DODATEK č. 9
ke SMLOUVĚ O DÍLO ze dne 27.2.2023

1. Smluvní strany konstatují, že v průběhu provádění stavebních prací dle Smlouvy o dílo ze dne 27.2.2023 (dále jen „smlouva“) identifikovaly skutečnosti mající vliv na provádění díla, resp. vyžadující či odůvodňující úpravy některých dílčích položek do předmětu díla zahrnutých, případně vyžadující doplnění nových položek, které jsou pro další provádění díla v souladu s jeho účelem nezbytné, nebo naopak odstranění některých položek stávajících, které se s ohledem na identifikované skutečnosti již staly nadbytečnými. V návaznosti na tato zjištění smluvní strany sjednaly nezbytné změny díla v podobě méněprací a víceprací podrobně identifikovaných ve změnových listech č. 63, 65, 66, 67, 68, 69, 73 a 74, které tvoří jednotlivé přílohy tohoto dodatku.

Název:	**Realizace přístavby a rekonstrukce DS Dobřichovice**

D.1.2.1.b.8 ŘEZY A , B , C

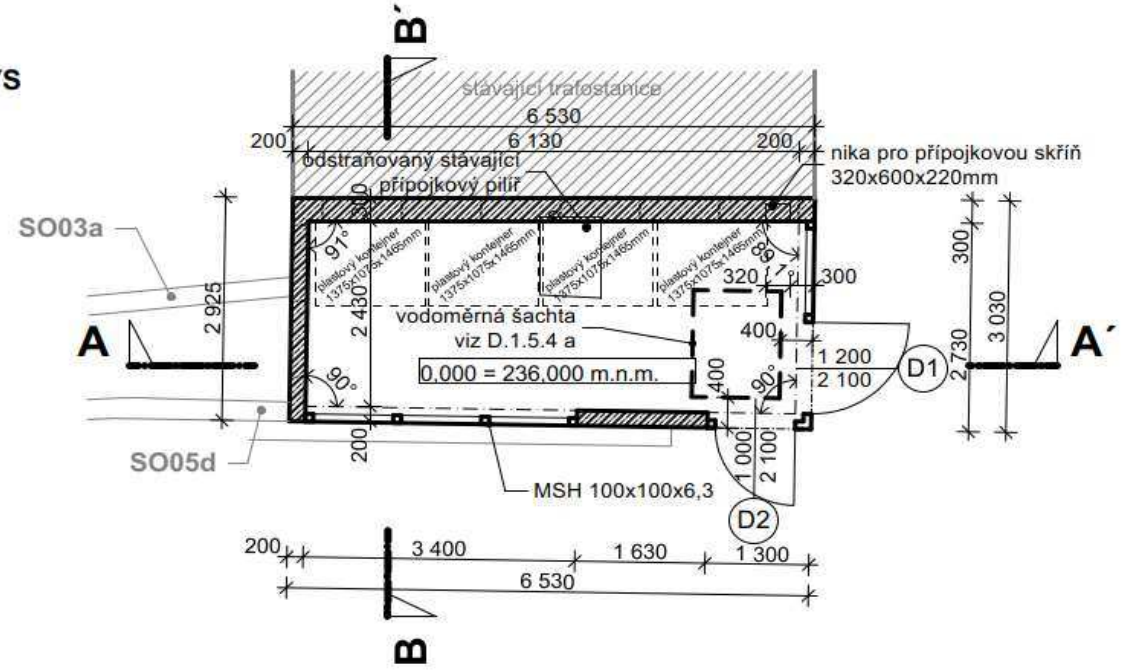
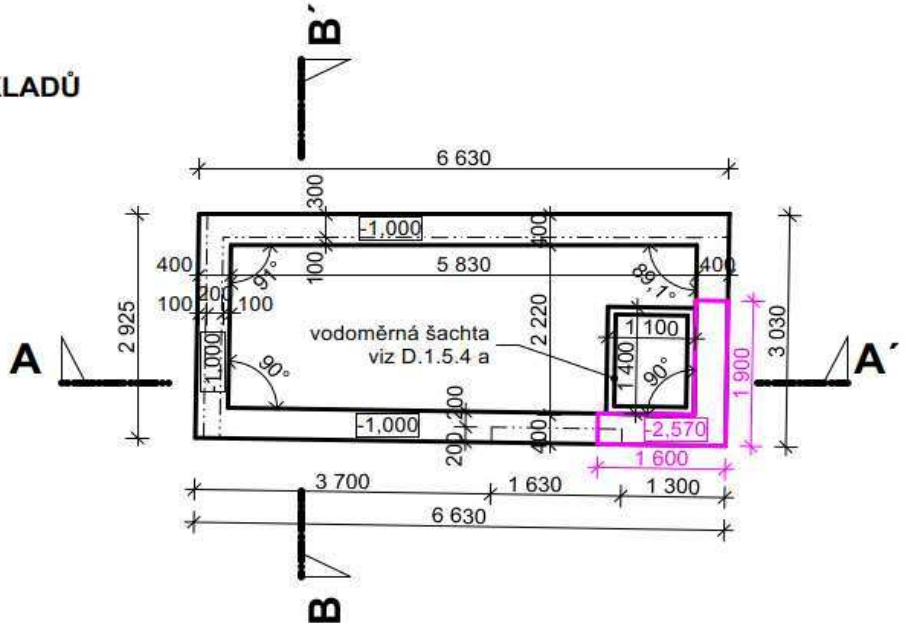
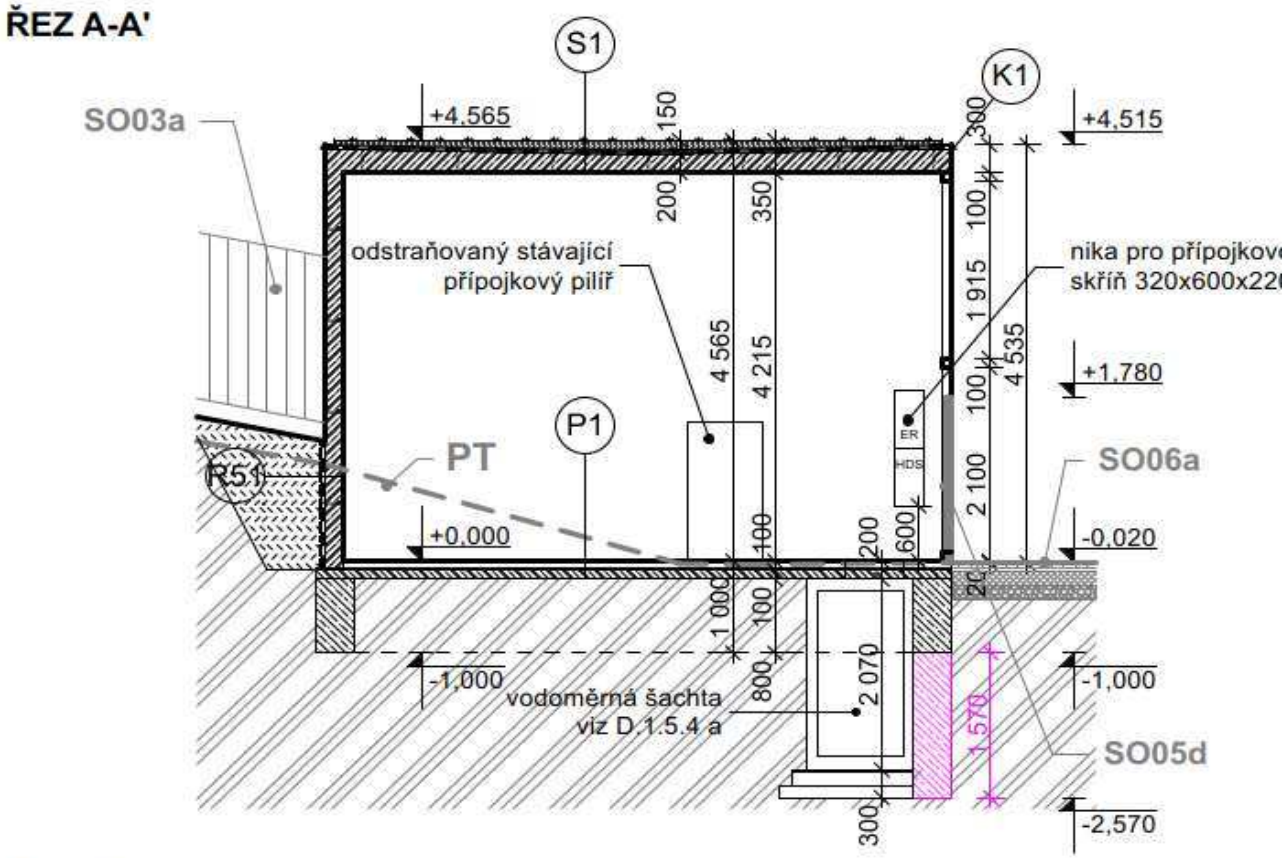
Předmět změny:	SO05b Doplnění základu
Zpracováno na základě:	požadavku objednatele
Popis změny:	*Na základě požadavku objednatele dochází k doplnění základu u objektu vstupního přístřešku*
	Zhotovitel ve smyslu čl. VI, odst. 2, písm. d) smlouvy o dílo (stanovení dopadu změny díla do termínu dokončení díla) sděluje objednateli, že změny díla obsažené v předloženém změnovém listu mají objektivní dopad na termín dokončení díla v rozsahu 1 dne. Zhotovitel avizuje objednateli pro případ, že změnový list nebude odsouhlasen zástupcem objednatele (ředitelem Domova pro seniory Dobřichovice) do 14 dnů od předložení tohoto návrhu změnového listu, že zhotovitel předloží objednateli další změnový list, jehož předmětem bude sjednání dopadu změny díla na termín dokončení díla dle skutečného data podepsání Změnového listu.
	Zhotovitel upozorňuje objednatele, že předmětem tohoto změnového listu jsou pouze práce v rozsahu rozpočtu tohoto změnového listu.

Důvod změny:	Změna technického řešení.

Celkový termín dokončení díla dle SOD vč. dílčích termínů se mění takto:	Zhotovitel ve smyslu čl. VI, odst. 2, písm. d) smlouvy o dílo (stanovení dopadu změny díla do termínu dokončení díla) sděluje objednateli, že změny díla obsažené v předloženém změnovém listu nemají objektivní dopad na termín dokončení díla. Zhotovitel avizuje objednateli pro případ, že změnový list nebude odsouhlasen zástupcem objednatele (ředitelem Domova pro seniory Dobřichovice) do 14 dnů od předložení tohoto návrhu změnového listu, že zhotovitel předloží objednateli další změnový list, jehož předmětem bude sjednání dopadu změny díla na termín dokončení díla dle skutečného data podepsání Změnového listu.
Důvod změny:	Z důvodu posunu vodoměrné šachty do vstupního přístřešku je zapotřebí prohloubení zakladových pasů v tomto objektu. K posunu vodoměrné šachty došlo z důvodu jiné polohy vodovodní přípojky oproti PD.

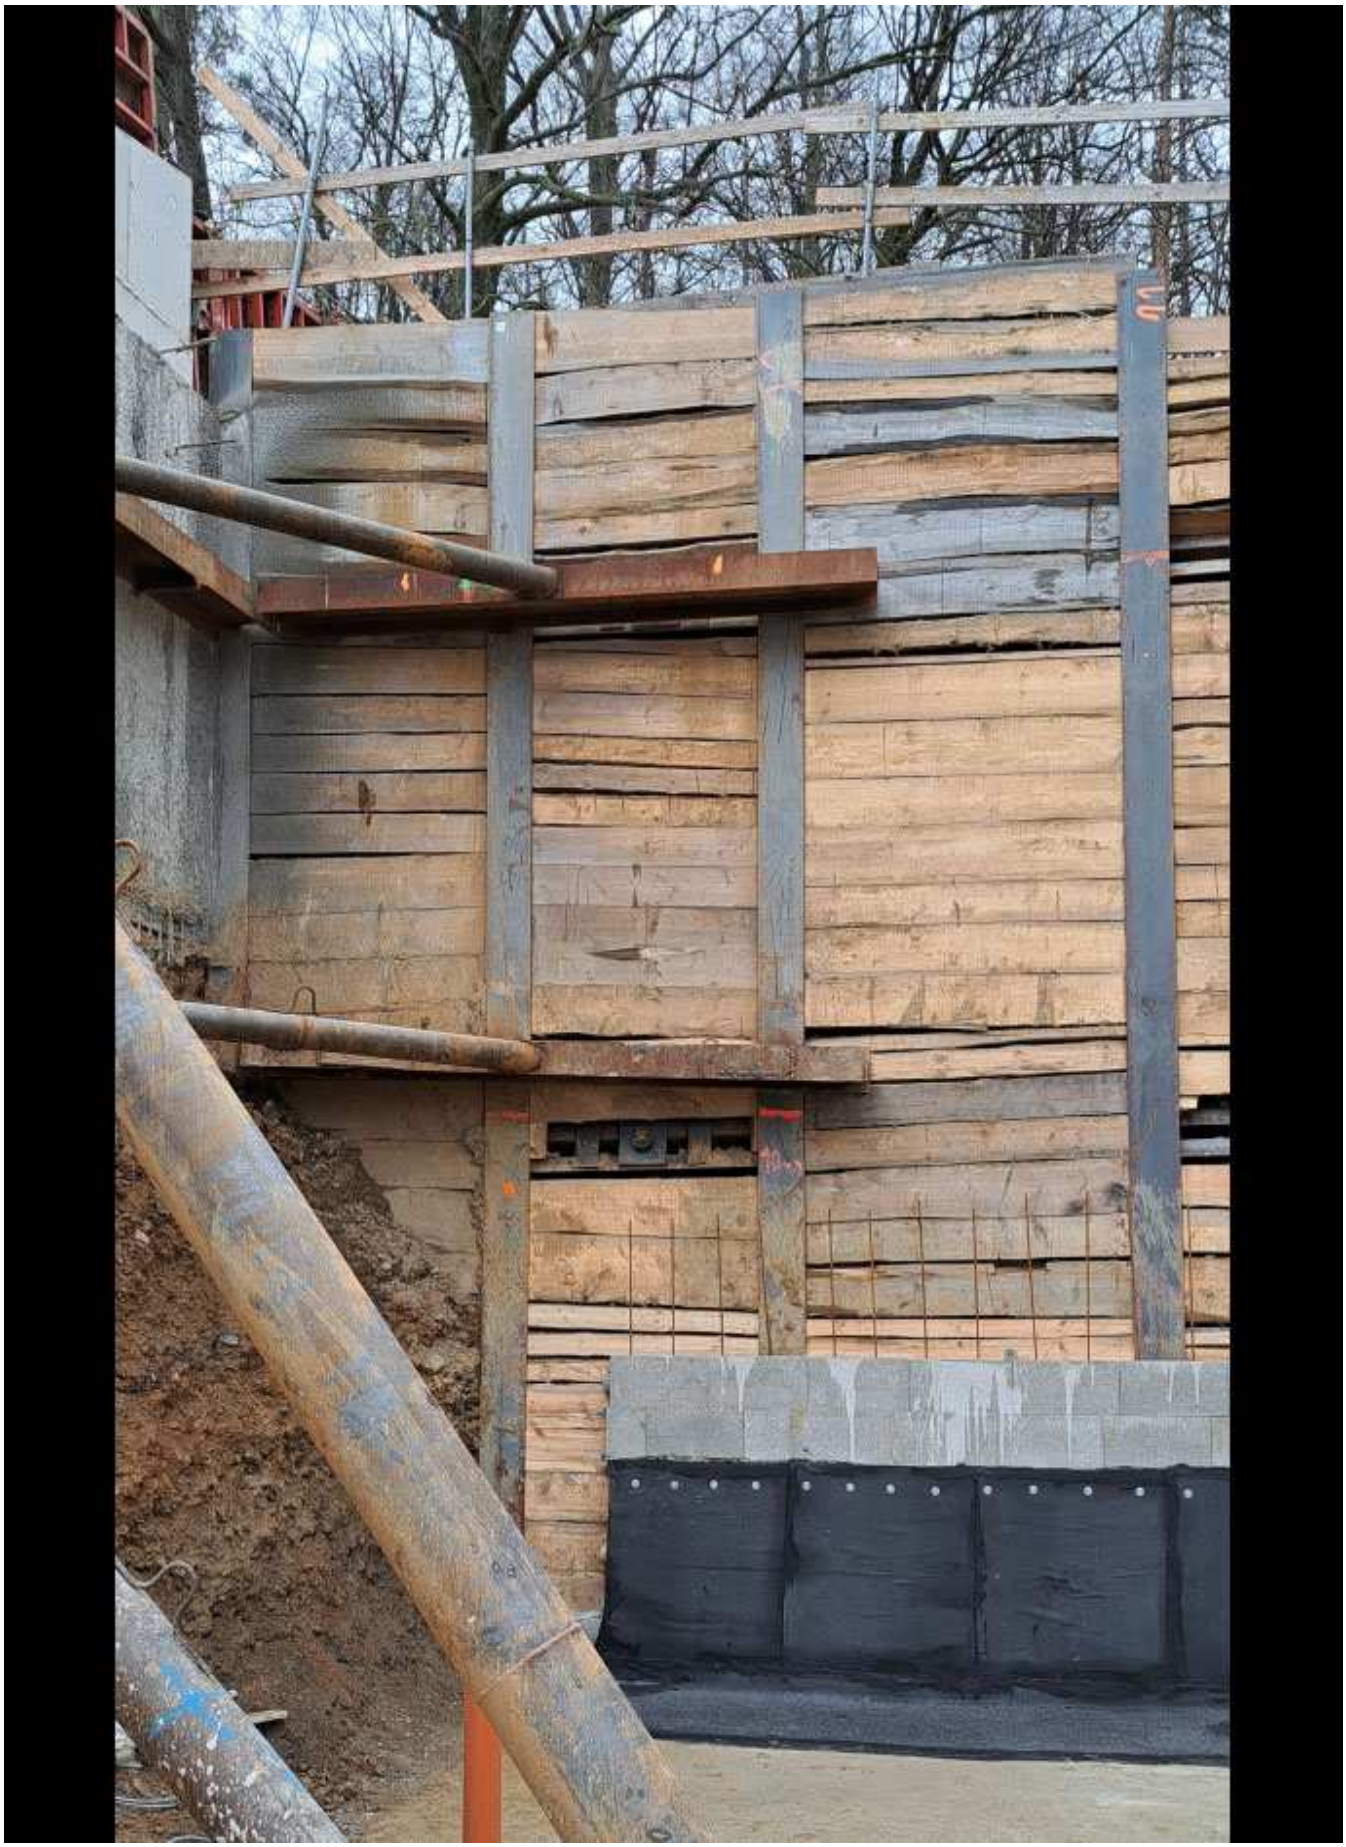
Předmět změny:	SO 02 - ZSJ - Řezání ocelové převázky
Zpracováno na základě:	požadavku objednatele
Popis změny:	*Na základě požadavku objednatele dochází k odstranění ocelové převázky na záporovém pažení.*
	Zhotovitel ve smyslu čl. VI, odst. 2, písm. d) smlouvy o dílo (stanovení dopadu změny díla do termínu dokončení díla) sděluje objednateli, že změny díla obsažené v předloženém změnovém listu nemají objektivní dopad na termín dokončení díla. Zhotovitel avizuje objednateli pro případ, že změnový list nebude odsouhlasen zástupcem objednatele (ředitelem Domova pro seniory Dobřichovice) do 14 dnů od předložení tohoto návrhu změnového listu, že zhotovitel předloží objednateli další změnový list, jehož předmětem bude sjednání dopadu změny díla na termín dokončení díla dle skutečného data podepsání Změnového listu.
	Zhotovitel upozorňuje objednatele, že předmětem tohoto změnového listu jsou pouze práce v rozsahu rozpočtu tohoto změnového listu.

Důvod změny:	Tento ZL zahrnuje odstranění ocelové převázky z důvodu kolize s přístavbou objektu SO02.

MJ	Množství	Jednotková cena	Cena celkem
SO 02 - ZSJ - Řezání ocelové převázky					*49 643,90 Kč*
R06701	Uříznutí a zlikvidování dvou kusů vodorovných nosníků IPE 360mm (Ocelové převázky), včetně lešení, manipulace,dopravy a přesunu hmot	kpl	2,00	24 821,95 Kč	49 643,90 Kč
	viz. foto v příloze				
CELKEM					**49 643,90 Kč**

Základová deska 250 mm (SV1)

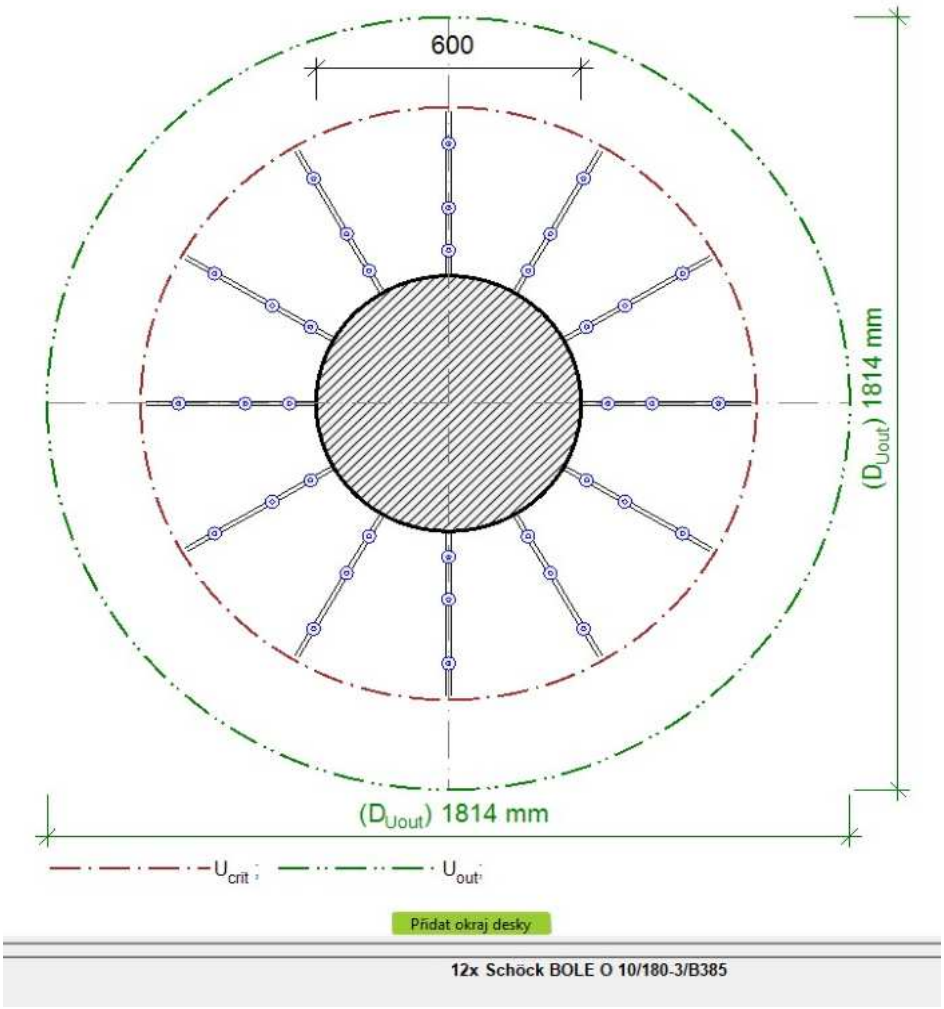
Předmět změny:	SO02 Doplnění smykové výztuže
Zpracováno na základě:	požadavku objednatele
Popis změny:	*Na základě požadavku objednatele dochází k doplnění/přípočtu smykové výztuže.*
	Zhotovitel ve smyslu čl. VI, odst. 2, písm. d) smlouvy o dílo (stanovení dopadu změny díla do termínu dokončení díla) sděluje objednateli, že změny díla obsažené v předloženém změnovém listu nemají objektivní dopad na termín dokončení díla. Zhotovitel avizuje objednateli pro případ, že změnový list nebude odsouhlasen zástupcem objednatele (ředitelem Domova pro seniory Dobřichovice) do 14 dnů od předložení tohoto návrhu změnového listu, že zhotovitel předloží objednateli další změnový list, jehož předmětem bude sjednání dopadu změny díla na termín dokončení díla dle skutečného data podepsání Změnového listu.
	Zhotovitel upozorňuje objednatele, že předmětem tohoto změnového listu jsou pouze práce v rozsahu rozpočtu tohoto změnového listu.

Důvod změny:	Smykové lišty byly navrženy v PD, chyběli ve VV. ZL tyto doplňuje.

Tedy 12xSchoeck BOLE O 10/180-3/B385 (8 sestav, celkem tedy 12*8 lišt = 96 ks)

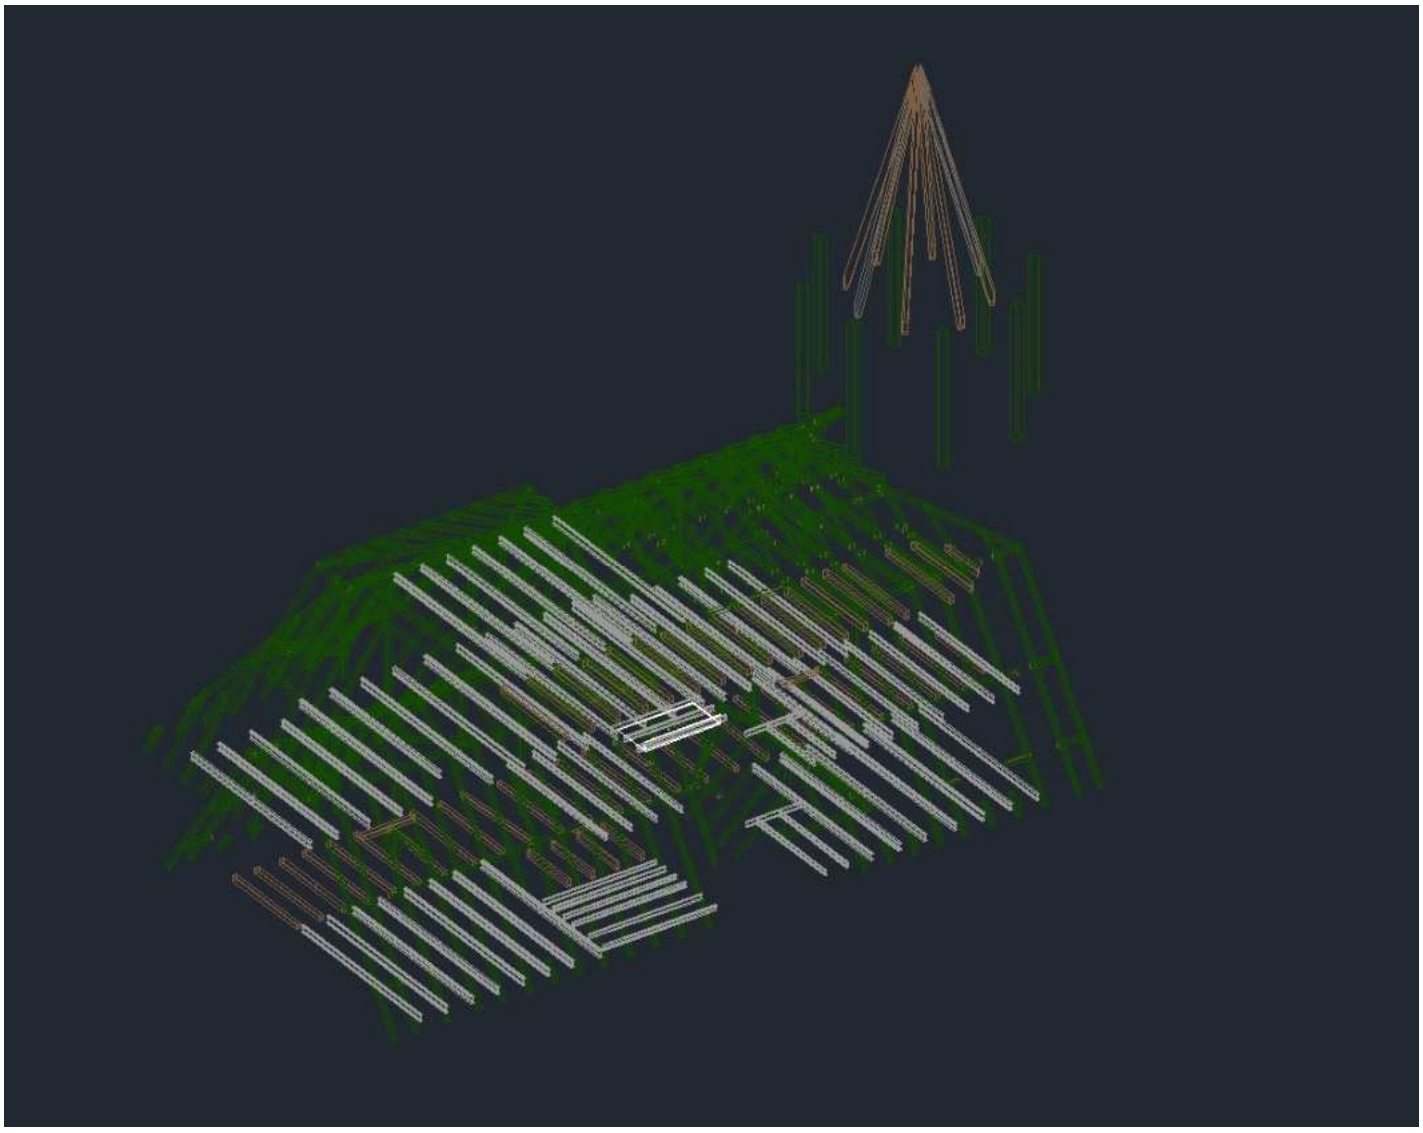
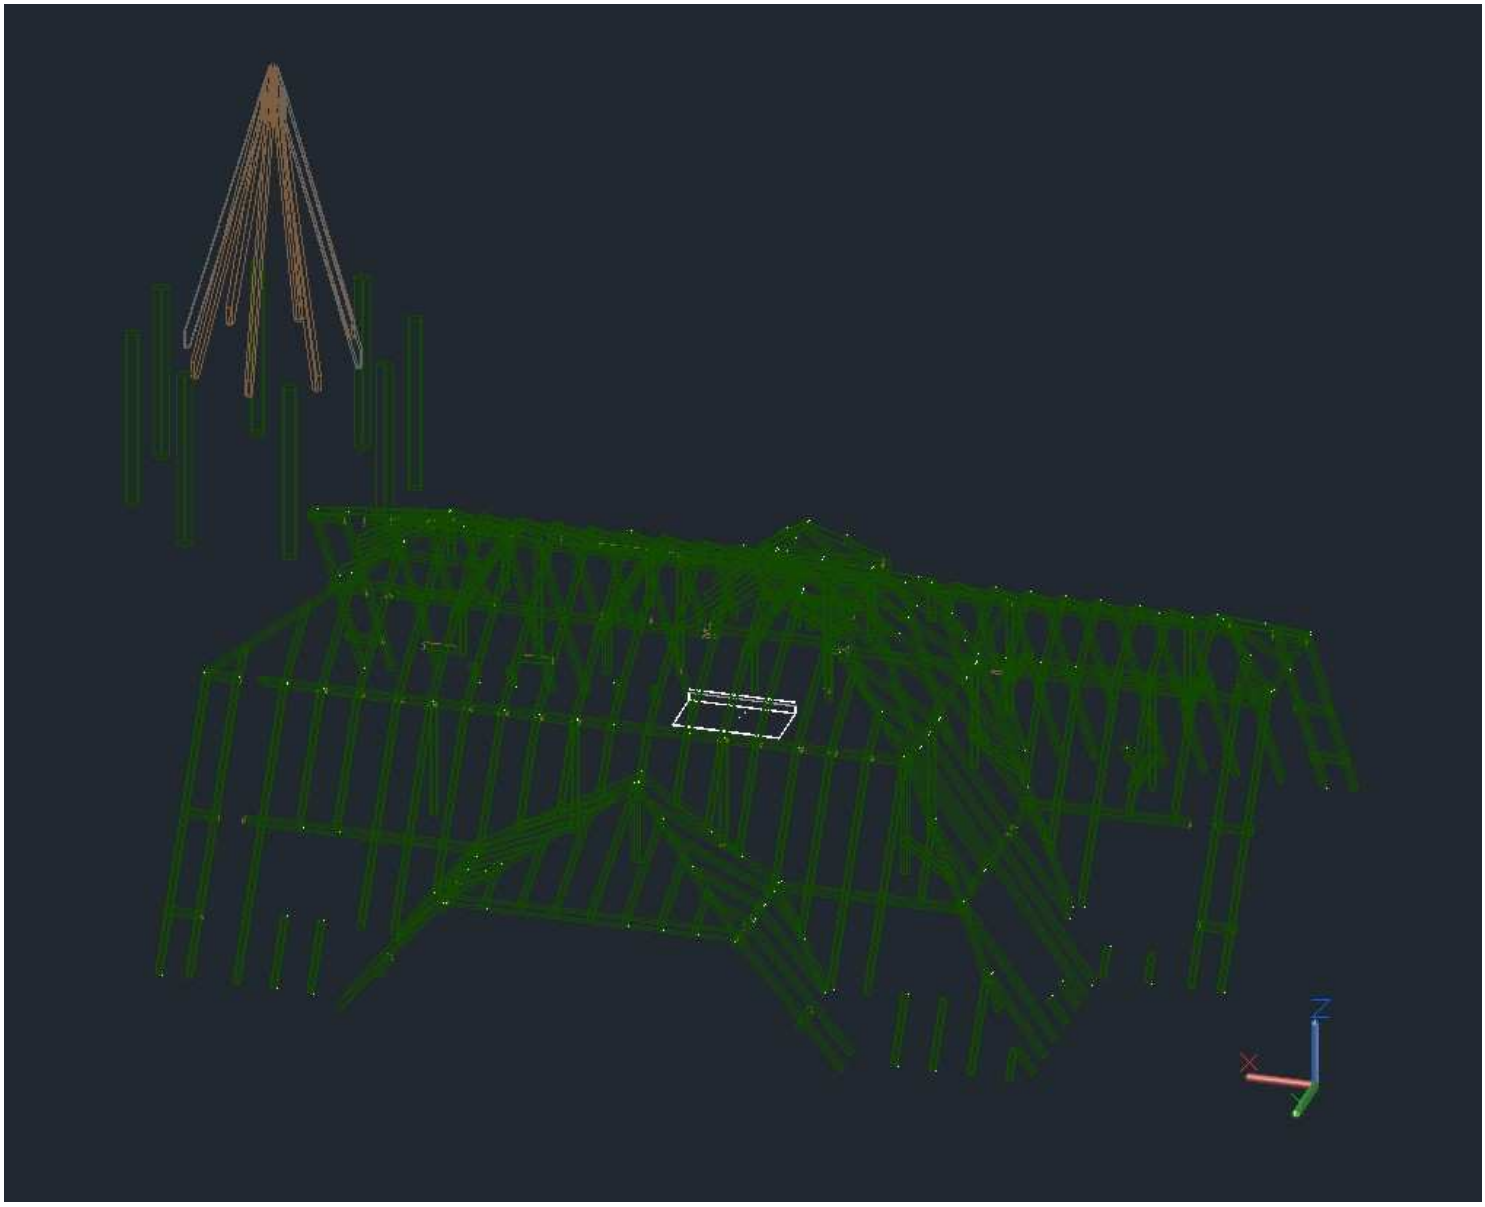
Předmět změny:	SO 01 - Demontáž krovu
Zpracováno na základě:	požadavku objednatele
Popis změny:	*Na základě požadavku objednatele dochází v SO 01 ke kompletní demontáži krovu celého objektu*
	Zhotovitel ve smyslu čl. VI, odst. 2, písm. d) smlouvy o dílo (stanovení dopadu změny díla do termínu dokončení díla) sděluje objednateli, že změny díla obsažené v předloženém změnovém listu mají objektivní dopad na termín dokončení díla v rozsahu 21ti dnů. Zhotovitel avizuje objednateli pro případ, že změnový list nebude odsouhlasen zástupcem objednatele (ředitelem Domova pro seniory Dobřichovice) do 14 dnů od předložení tohoto návrhu změnového listu, že zhotovitel předloží objednateli další změnový list, jehož předmětem bude sjednání dopadu změny díla na termín dokončení díla dle skutečného data podepsání Změnového listu. Změnový list má sám o sobě vliv na dílčí a konečný termín 21 dnů, v případě, že bude prováděn v souběhu s dalšími změnovými listy, které také mají vliv do termínu a zároveň doposud nebyly uzavřeny dodatkem ke smlouvě, může být vliv tohoto změnového listu na dílčí i konečný termín upraven.

Důvod změny:	Změna technického řešení v návaznosti na provedený stavebně technický průzkum a jeho výsledky. Dochází k celkové demontáži stávajícího krovu a realizaci krovu nového. Tento ZL upravuje demontáž krovu vyjma krovu na věži, tento je ponechán původní.
